Ministero della cultura

SOPRINTENDENZA SPECIALE PER IL PIANO NAZIONALE
DI RIPRESA E RESILIENZA

Oggetto: **[ID: 8434]** Procedura di Valutazione di Impatto Ambientale ai sensi dell'art.23 del D.Lgs 152/2006 relativa al progetto di un impianto agrivoltaico denominato "FICURINIA", con potenza in immissione pari a 240,50 MW e relativo collegamento alla rete elettrica, sito nei Comuni di Castel di Iudica (CT) e Ramacca (CT).
Proponente: Ine Ficurinia S.r.l.
Parere tecnico-istruttorio

Figura 4 – Stralcio elaborato grafico RS06SIA121A0_rev.01-Inq piano paes prov. - Impianto con in evidenza il patrimonio culturale tutelato.

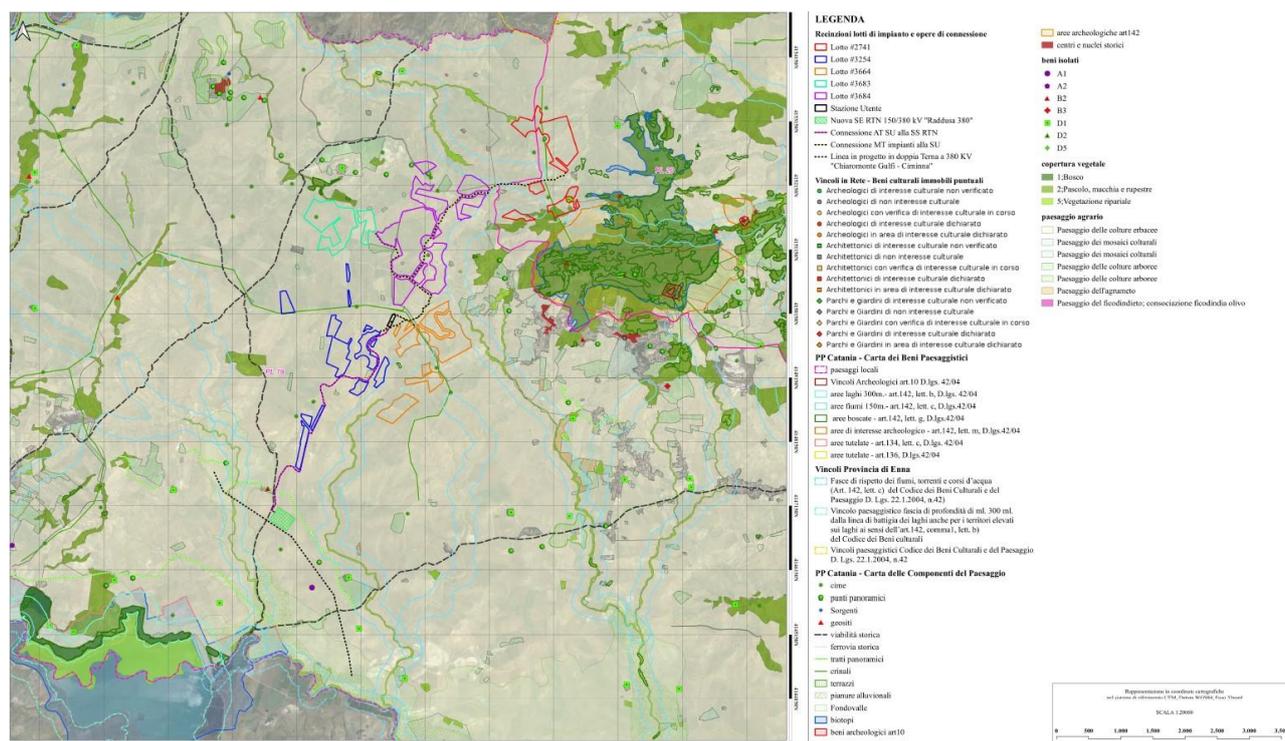
CONSIDERATE le criticità espresse dalla Soprintendenza BB.CC.AA. della provincia di Catania che evidenzia in merito al lotto 3683 la prossimità alla contrada Mandre Bianche in vista dell'omonimo bene isolato e dei punti panoramici individuati lungo la SP 123, in particolare il lotto in argomento interferirebbe visivamente con il panorama che si apprezza, verso sud, dai punti e dal bene isolato sopra citati. Si tratta di un panorama altamente significativo per la valenza scenica e per la rappresentatività dell'orografia del territorio, dai suddetti punti infatti, è possibile fruire di un paesaggio agricolo incontaminato e di forte suggestione, in cui monotone ed estese colture a seminativi, punteggiate da architetture rurali, assecondano il dolce rilievo collinare;

CONSIDERATO che il lotto sopracitato, in particolare interferirebbe con le significative ed ampie visuali che dal bene isolato e dai punti panoramici si aprono, in direzione sud, sull'ondeggiante morfologia collinare, rivestita da monotone distese di seminativi e punteggiata da architetture rurali, il cui palinsesto è costituito da: stratificazioni storiche di antichi insediamenti di cui si conservano tracce visibili sul sito di Monte Iudica, trame generate dai tracciati storici delle regie trazzere che conservano il loro carattere originario di vie della transumanza;

Figura 7 – Cartografia degli impatti cumulativi - individuazione dei progetti nel buffer di 2,5 km – in blu gli impianti in VIA regionale (elaborazione GIS a cura della Soprintendenza Speciale per il PNRR)

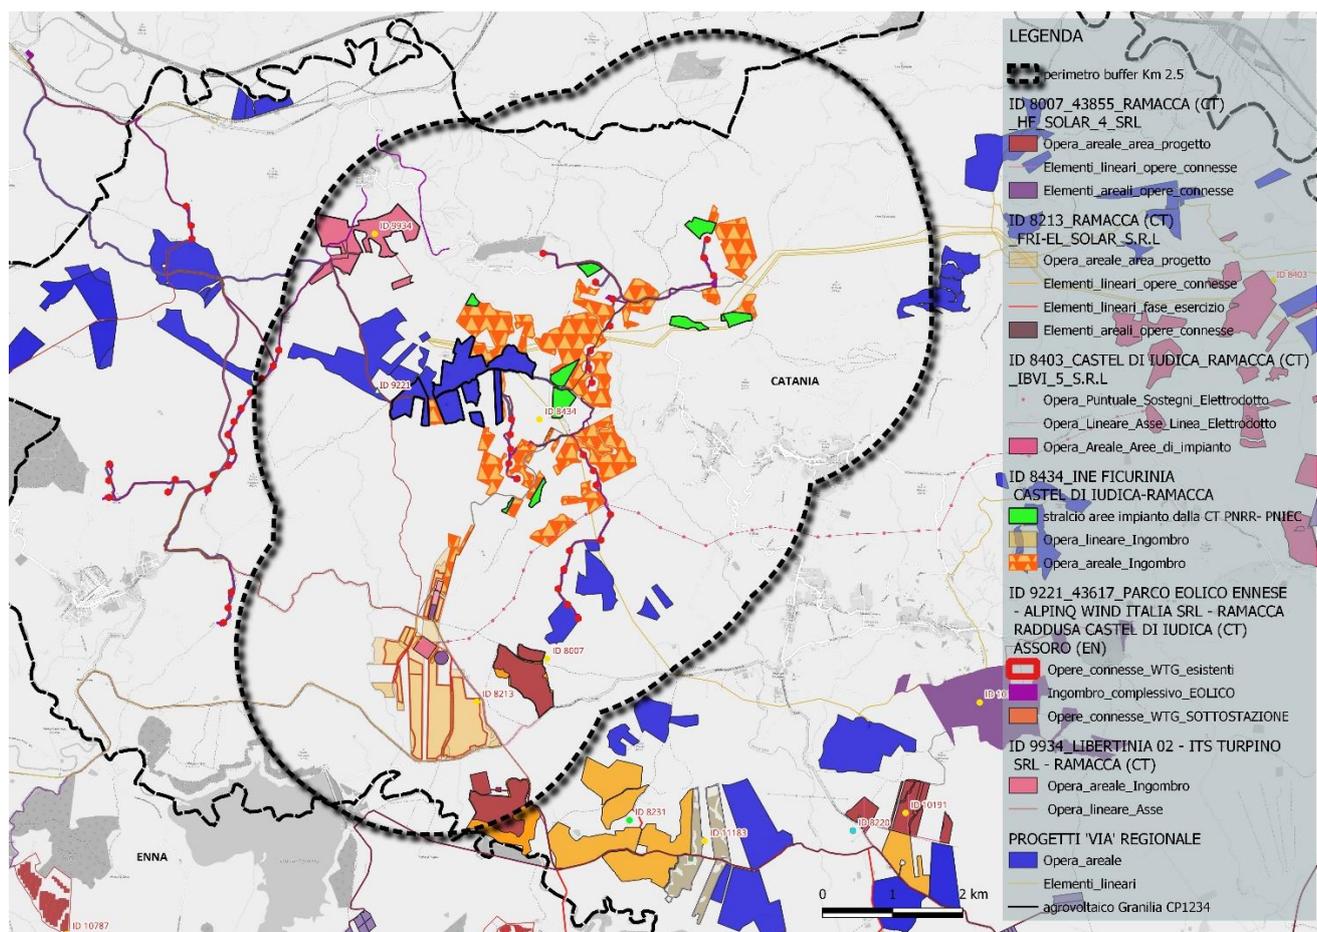
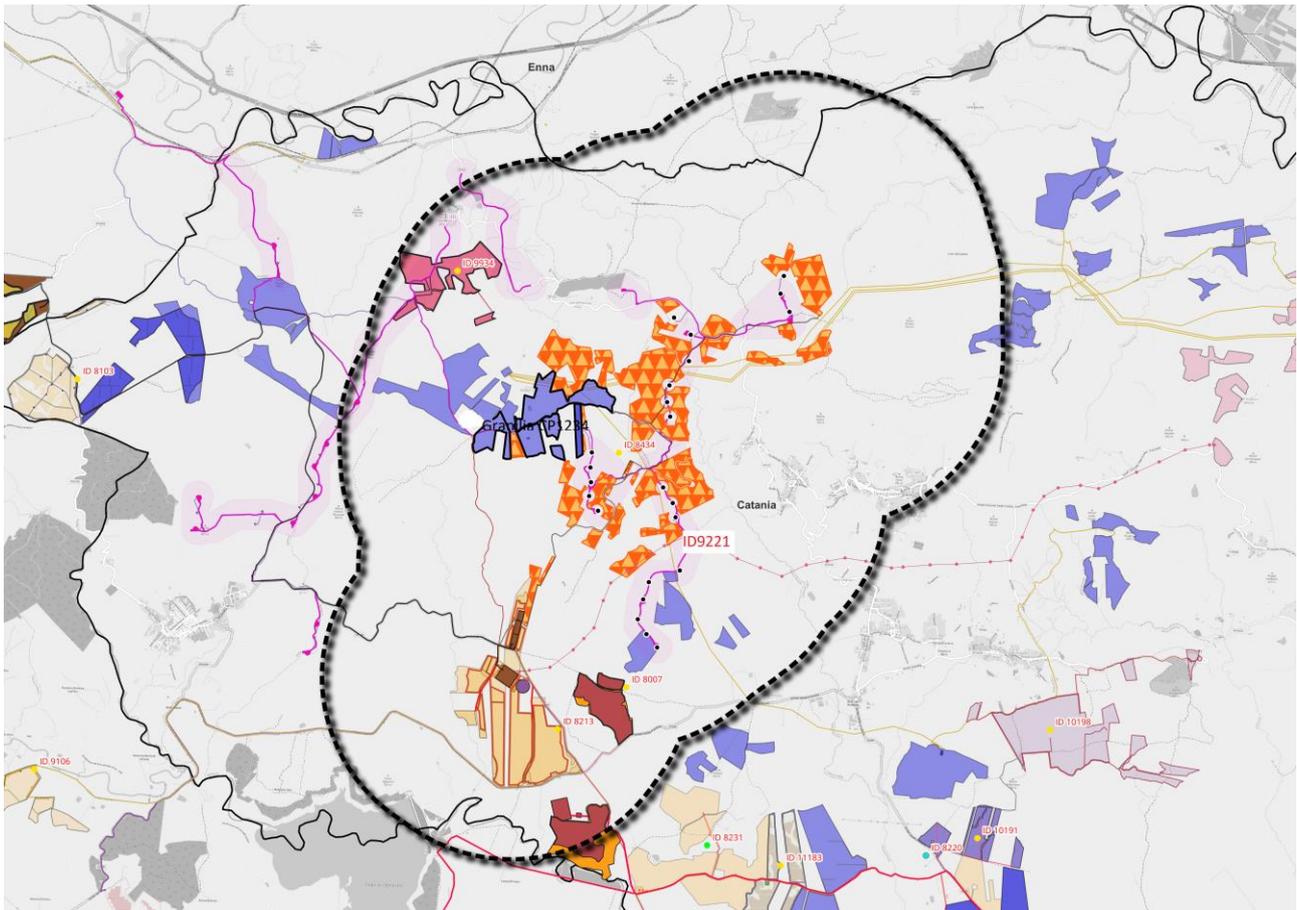
CONSIDERATO che per la valutazione degli impatti cumulativi che si genererebbero sul territorio per la presenza di altri impianti eolici e fotovoltaici anche in VIA statale ed in VIA regionale, valutati in un areale di 2,5 km (cfr. fig. 7), particolare riguardo riveste l’impianto eolico esistente, i cui aerogeneratori si trovano sui crinali intorno ai quali si svilupperà l’impianto in argomento, oggetto di potenziamento con procedura di VIA statale con ID9221, che prevede turbine alte fino a 200 m, non coerentemente rappresentate nell’elaborato prodotto “RS06EPD161.1A0-Fotosim POI-2di2.”

CONSIDERATA in particolare la presenza dell’impianto fotovoltaico “Granilia 02” (CP1234) in aderenza e senza soluzione di continuità con l’ID 8434 e per il quale si è conclusa positivamente la procedura di VIA in ambito regionale;

CONSIDERATO inoltre che l’interferenza visiva causata dai settori orientali dei lotti 3684 e 3664 si cumulerebbe con quella causata dai contigui aerogeneratori dell’impianto eolico Ennese, il cui previsto potenziamento provocherebbe il raddoppio delle altezze e del diametro delle turbine, con rilevanti interferenze sull’apprezzamento del paesaggio, senza trascurare l’estrema vicinanza degli impianti considerata per il cumulo ai punti panoramici sopra considerati e al centro storico dei Carrubbo;

Figura 11 – Allegato 2 autorizzazione prot. n. 10729 del 25/06/2024 Soprintendenza BB.CC.AA. di Catania – in rosso le aree d’impianto in cui non dovranno essere realizzate le previste opere.

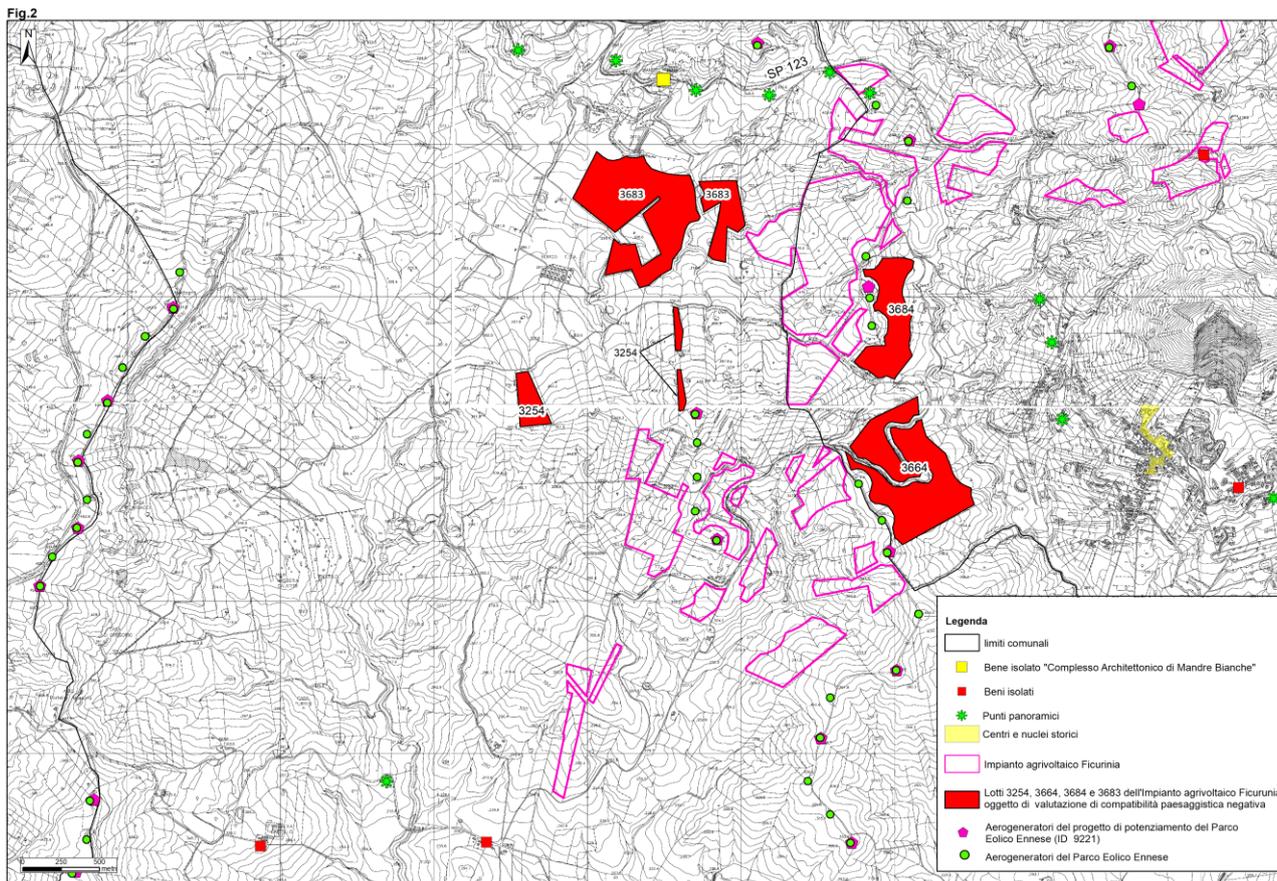
RITENUTO di condividere quanto espresso nella nota prot. 10729 del 25/06/2024 dalla Soprintendenza BB.CC.AA. di Catania relativamente alle criticità emerse per i lotti 3683, 3254, 3684 e 3664 per i quali si esprime una valutazione di compatibilità paesaggistica negativa (cfr.fig10.);

1. Non dovranno essere realizzate le aree d’impianto comprensive delle opere accessorie cavidotti e ogni altra componente, relative alle seguenti aree:

- Lotto 3683 (cfr. fig. 10)
 - Lotto 3254 parte settentrionale (cfr. fig. 10)
 - Lotto 3684 porzione orientale (cfr. fig. 10)
 - Lotto 3664 porzione orientale (cfr. fig. 10)
